Krycí list ZBV

Název a evidenční číslo Stavby: II/322 Týnec nad Labem, ev.č. 322-005 Název stavebního objektu/provozního souboru (SO/PS): SO 201 II/322 Týnec nad Labem, ev.č. 322-005	Číslo SO/PS / / číslo Změny SO/PS: 201/4	Číslo ZBV: 4
--	---	------------------------

Změnový list

Dílčí změny:**Provedení sanace nalezeného nepoužívaného kanalizačního řádu v poloze u OP1 zasahujícího svým horním povrchem do úrovně výkopu**

HARMONOGRAM PRACÍ A ČASOVÝ PLÁN

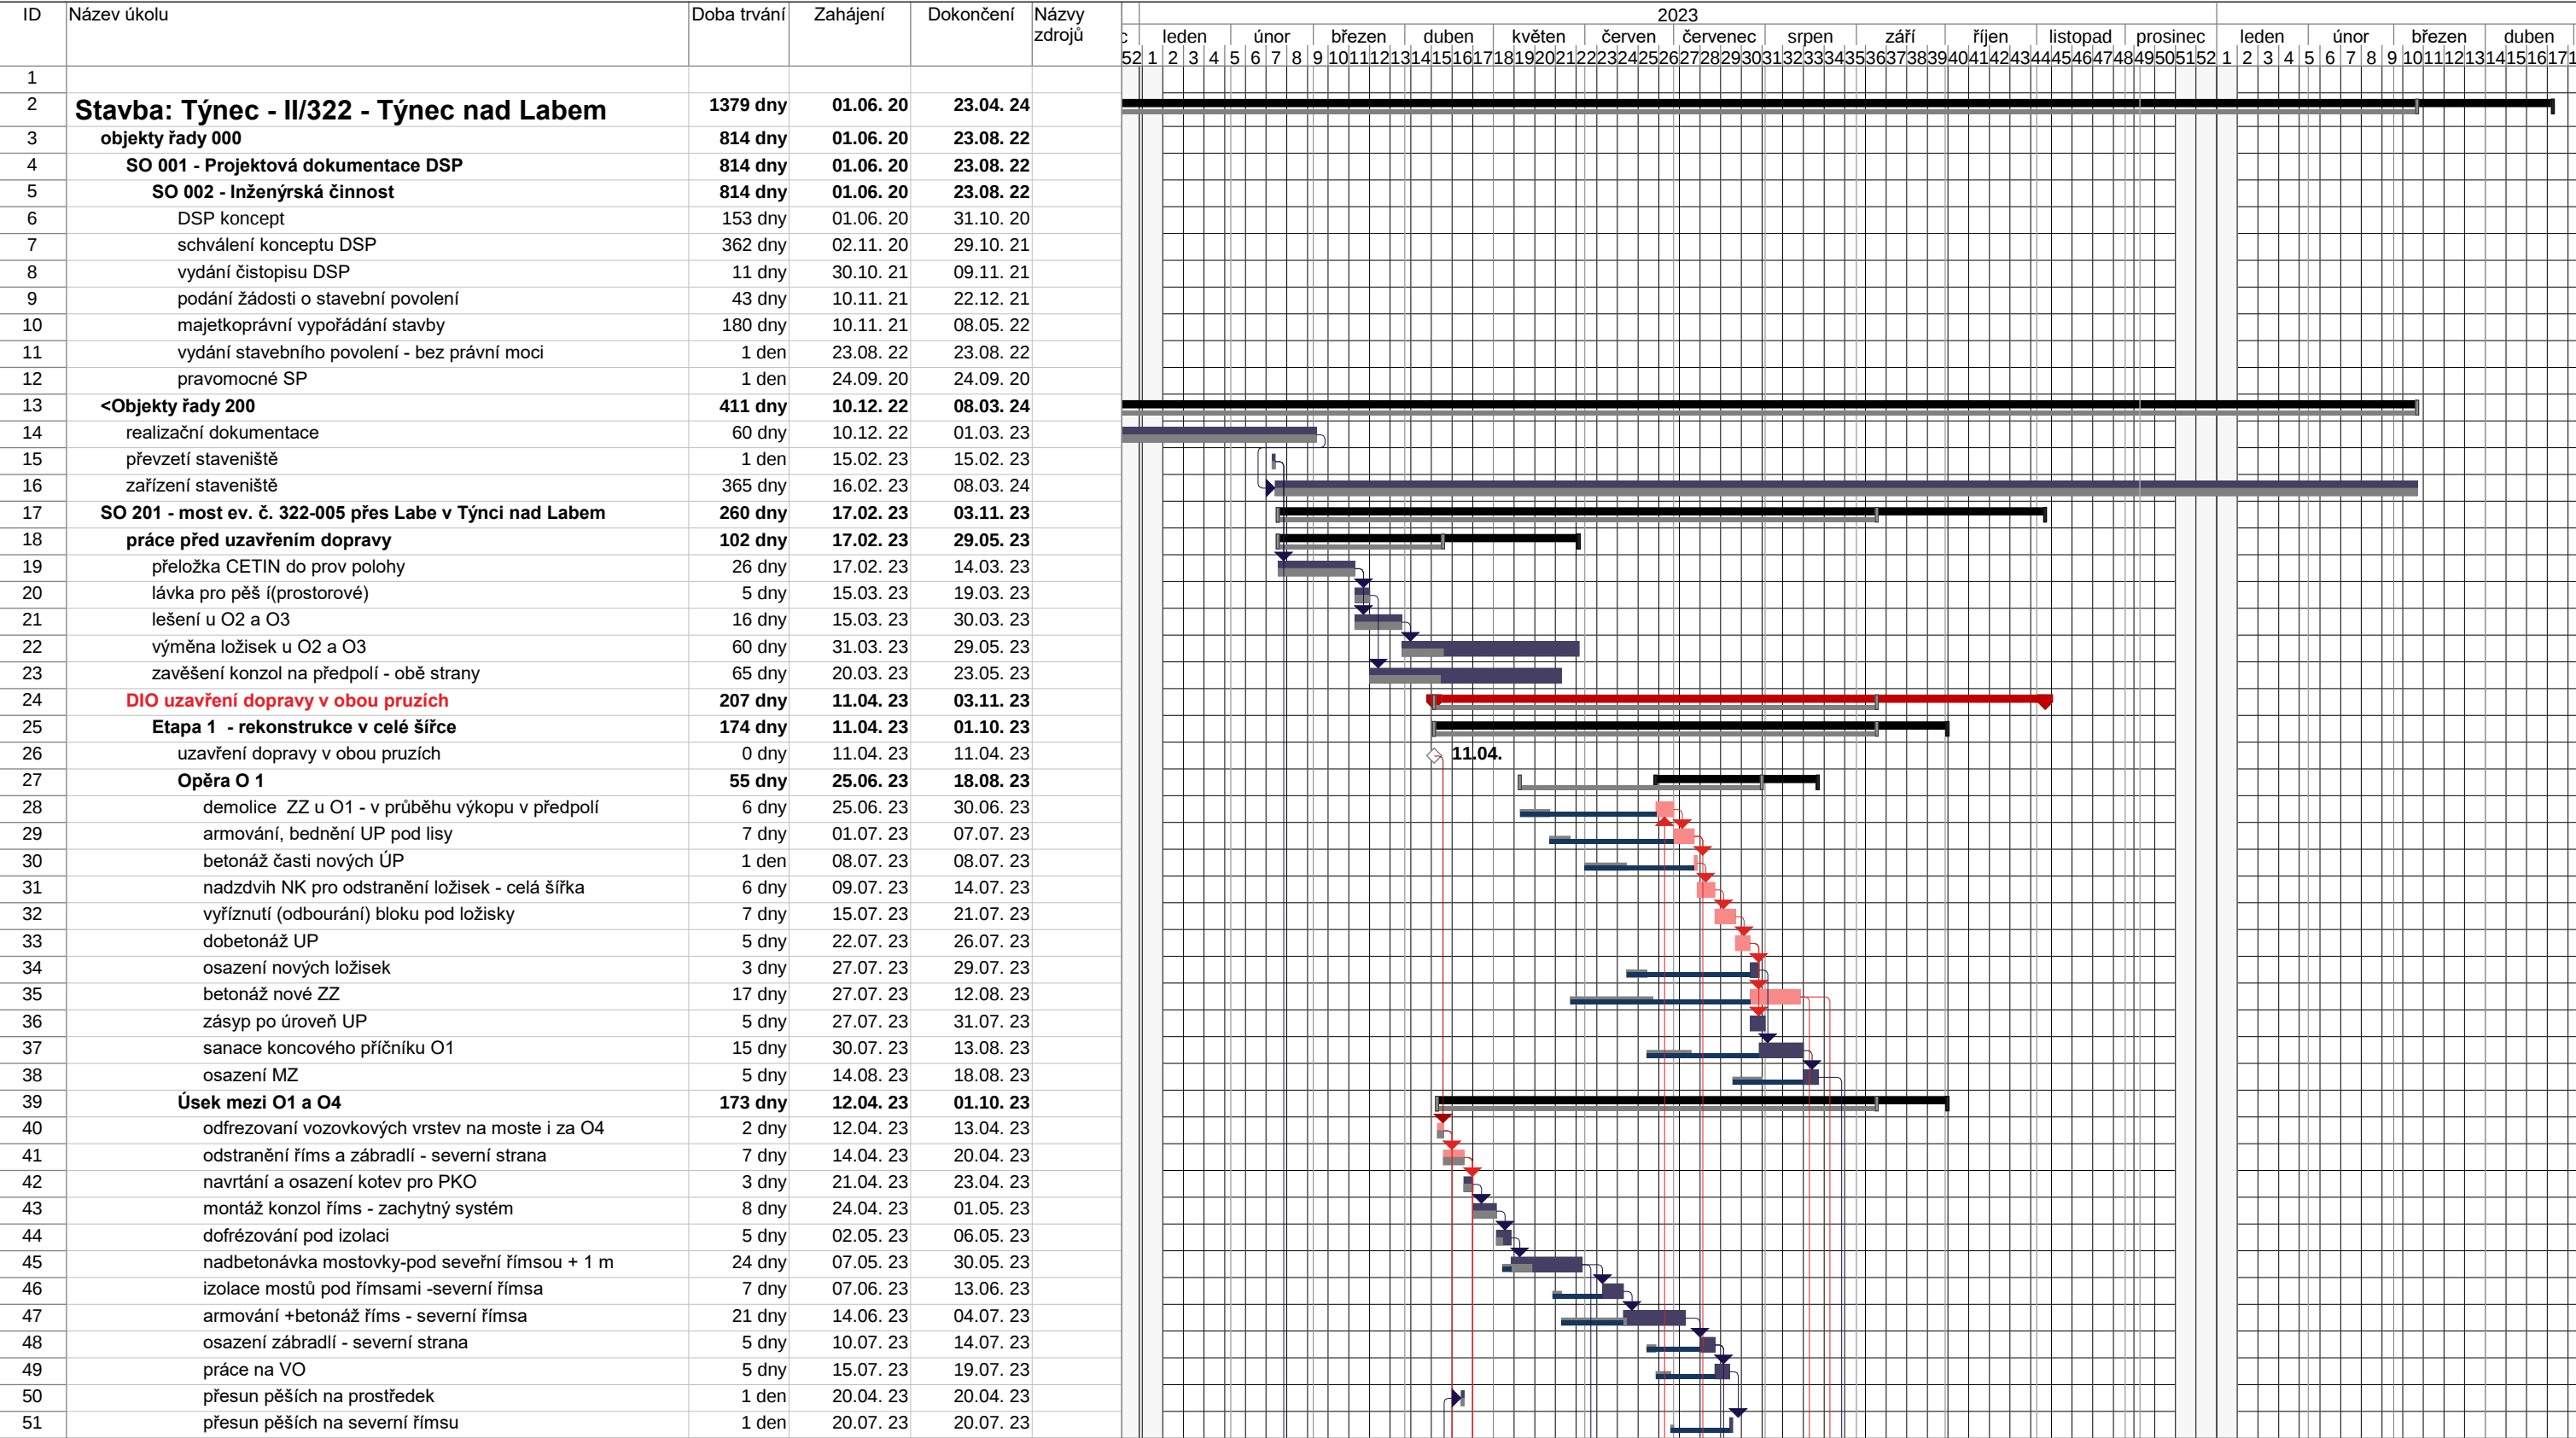
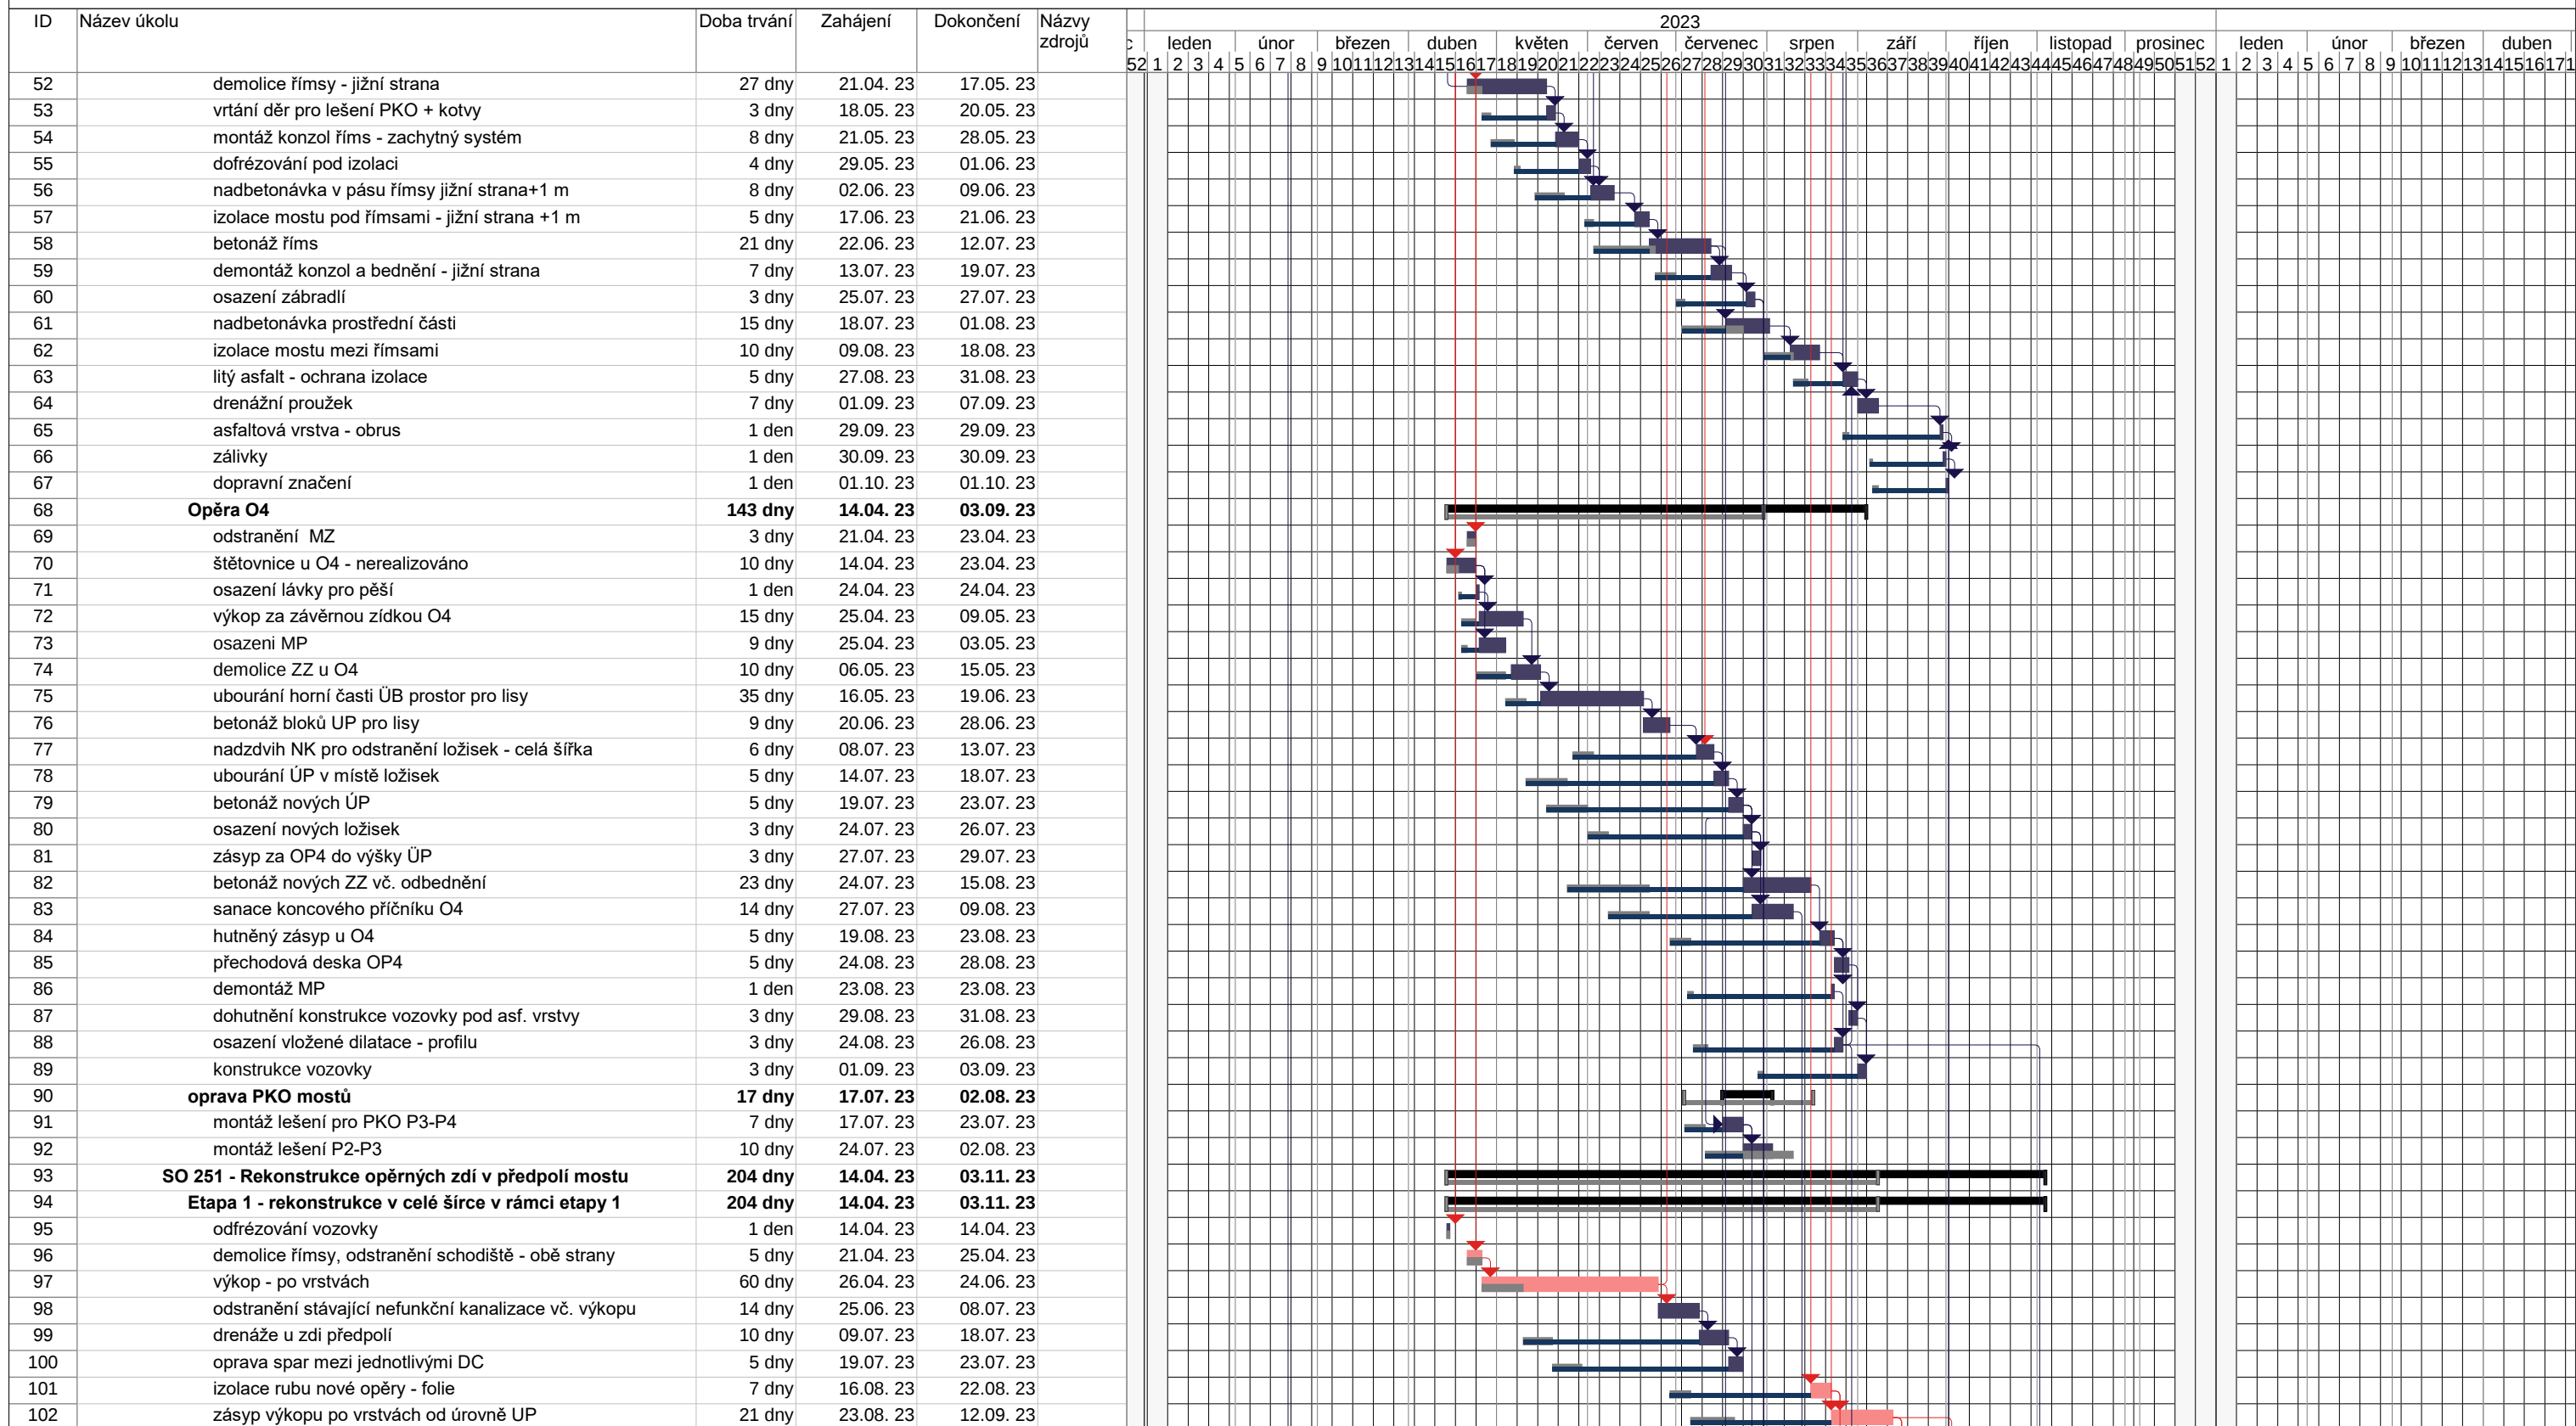
K základnímu HMG (doklad č.16) byly přidány činnosti "odstranění stávající nefunkční kanalizace vč. výkopu", řádek č.98 a položka kanalizace Š3-Š2, řádek 105 v HMG z 31.07.2023 - úprava č.4 (doklad č.17), které u obou položek došlo k prodloužení doby výstavby o 14 plus 13 dní - celk. 27 dní celkové doby výstavby.
